(仮称) 輪島ウィンドファーム事業
環 境 影 響 評 価 方 法 書
補 足 説 明 資 料

令和元年8月

電源開発株式会社

風力部会 補足説明資料 目次

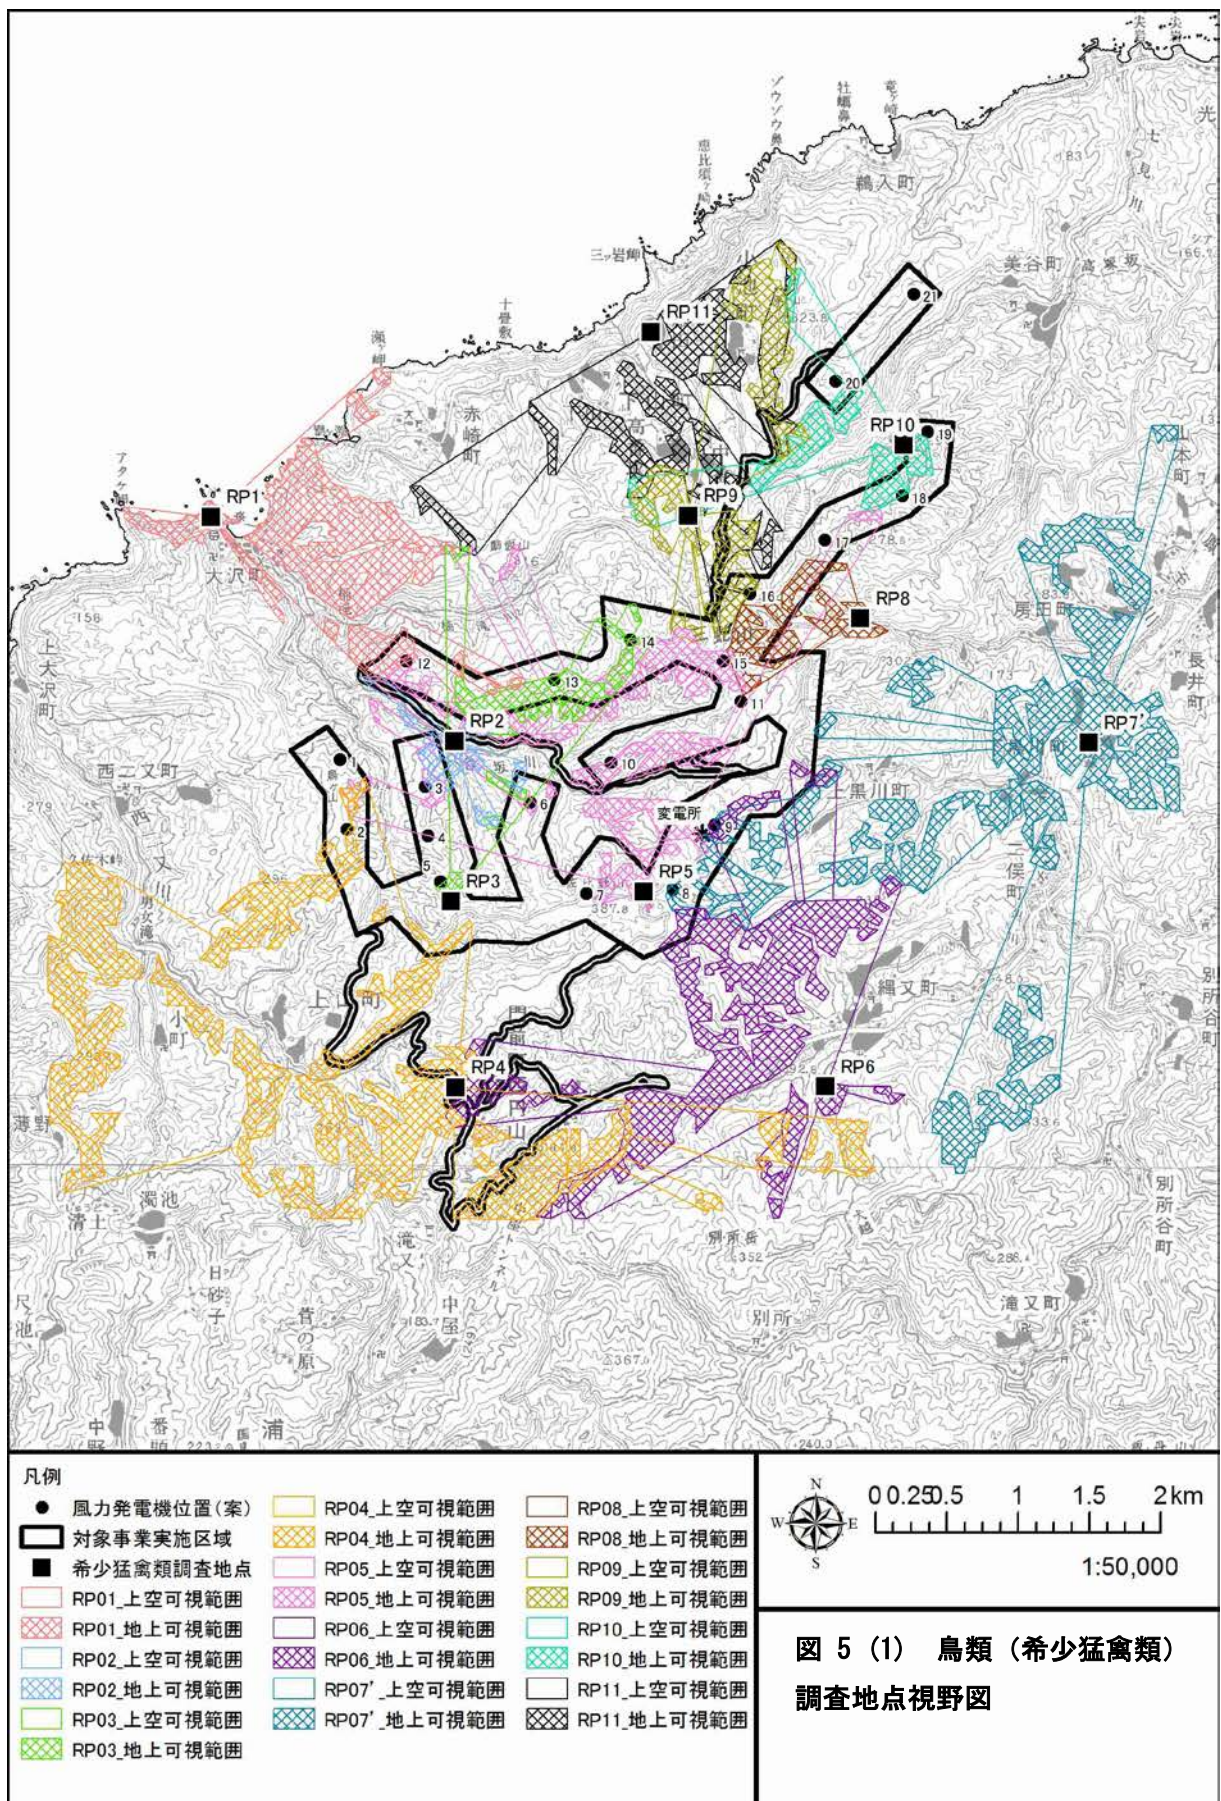
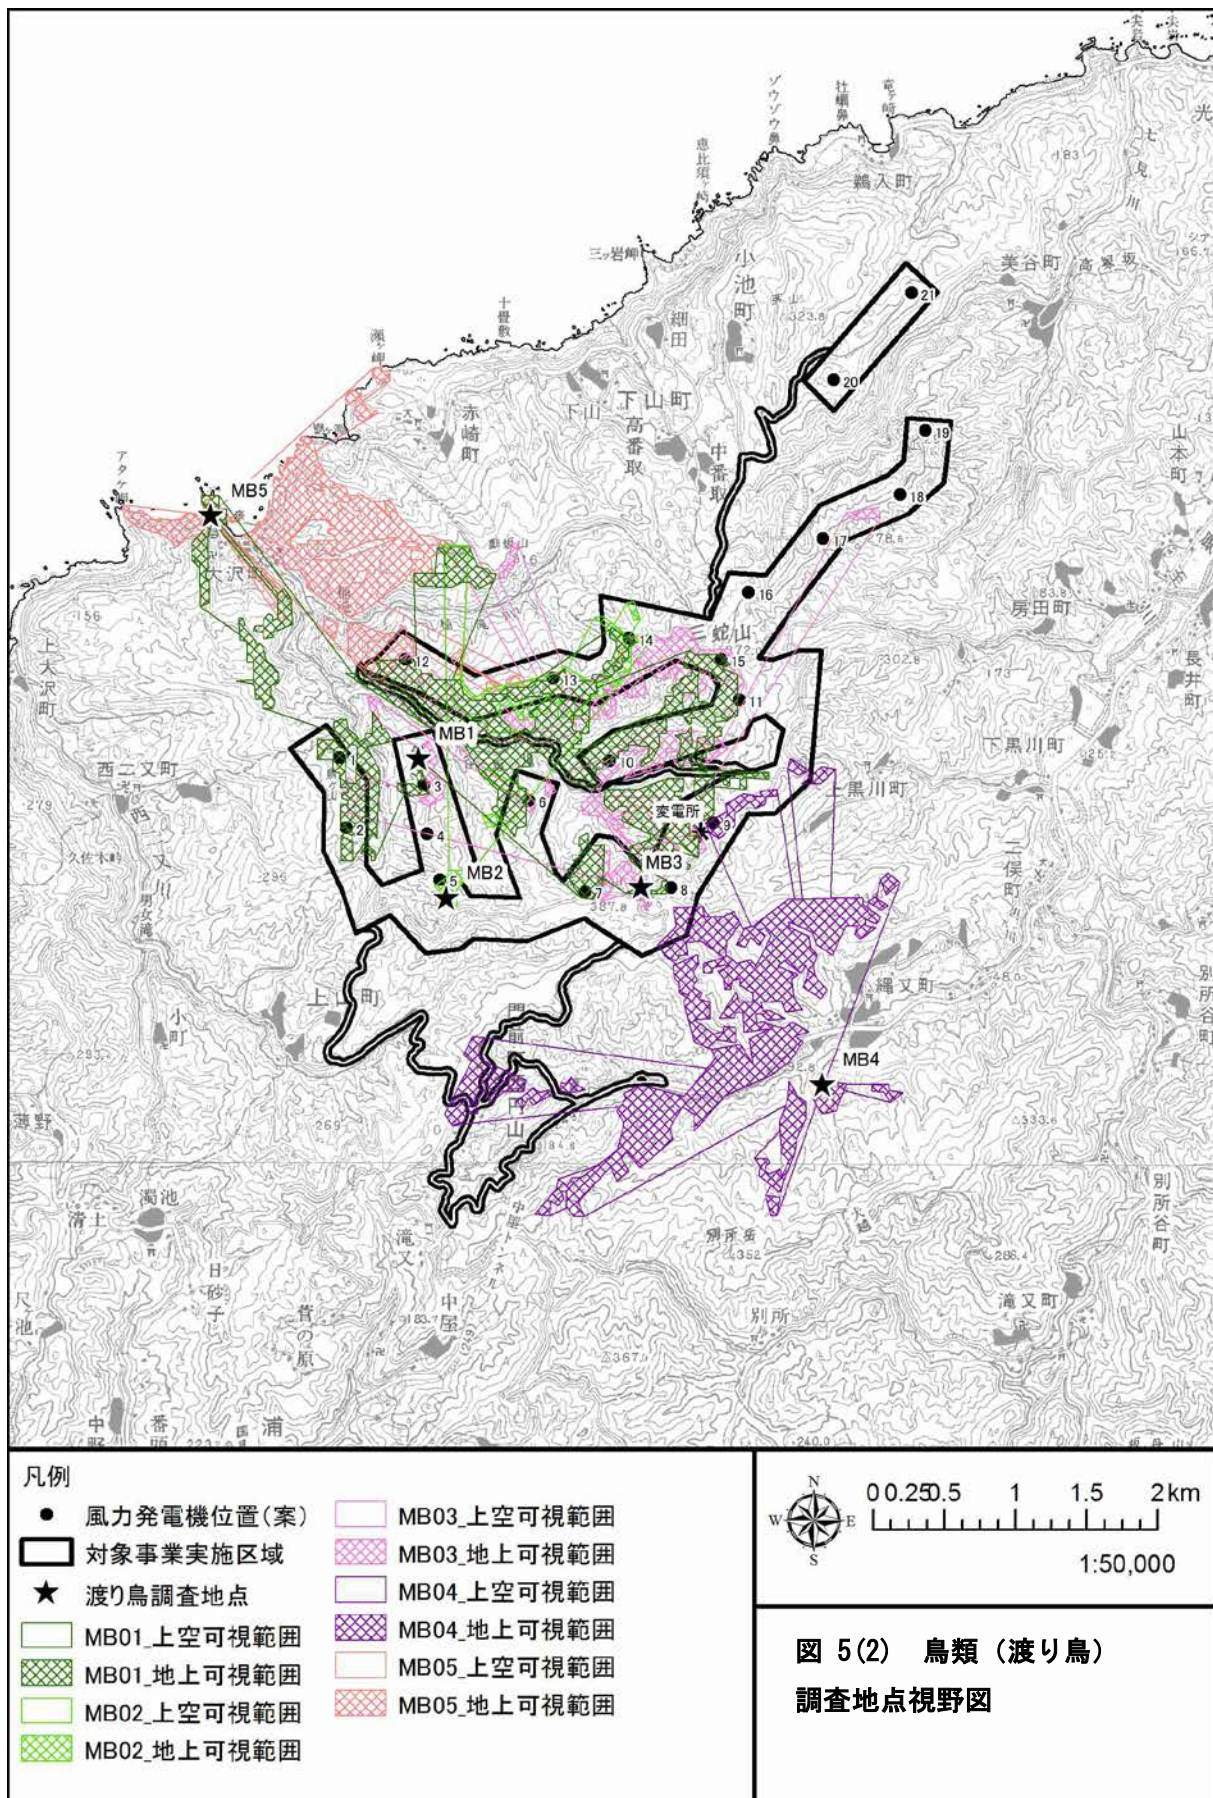
・鳥類調査（重要な種（猛禽類等）、渡り鳥）をポイントセンサス法で行う場合、調査地点からの可視範囲が示されているか。（電力安全課共通指摘事項 チェックリスト No. 56）

希少猛禽類及び渡り鳥の調査地点からの可視範囲は図 5 に示すとおりです。標高データに基づき地上の可視範囲を算出し、地上可視範囲及び上空可視範囲を示しています。なお調査地点は方法書 P298、P299 に記載のとおり、詳細な現地踏査により変更の可能性があります。

調査地点から見て尾根向こうにあるため風力発電機位置（案）1 及び 7 等は可視範囲外となっておりますが、尾根沿いの飛翔につき観察可能です。また風力発電機位置（案）21 については、入り組んだ地形のため RP10 の調査地点から風力発電機位置（案）21 の周辺を対象に徒歩で移動定点を実施します。
